Esclarecimentos Complementares – CETAS DF
Cartas-Convites nº 209/2026, 213/2026 e 214/2026

Serviço de Pessoa Jurídica para fornecimento, adaptação e instalação de 3 (três) contêineres modulares em atendimento a 3 (três) CETAS, a saber: Distrito Federal (DF), Lorena (SP) e Seropédica (RJ).

Figura 1: Layout ilustrativo dos contêineres, apresentado apenas como referência da organização funcional pretendida pelo beneficiário, não substituindo o projeto.

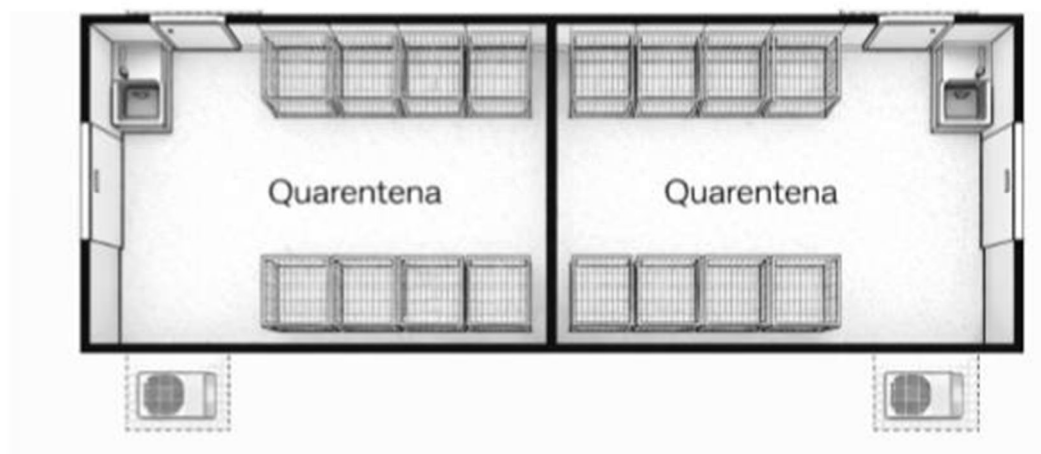
Pergunta 3: Para fins de orçamento, necessito da identificação do local do Hack que será instalado no módulo e do ponto de rede que fará a conexão do sistema geral de cada unidade.

Resposta 3: Para fins de esclarecimento quanto ao Hack instalado e demais posicionamentos dentro do container, apresentamos, abaixo, figura ilustrativa de como pretendemos organizar o espaço no Cetas-DF. Não há preferência pelo local de instalação de ponto de rede.
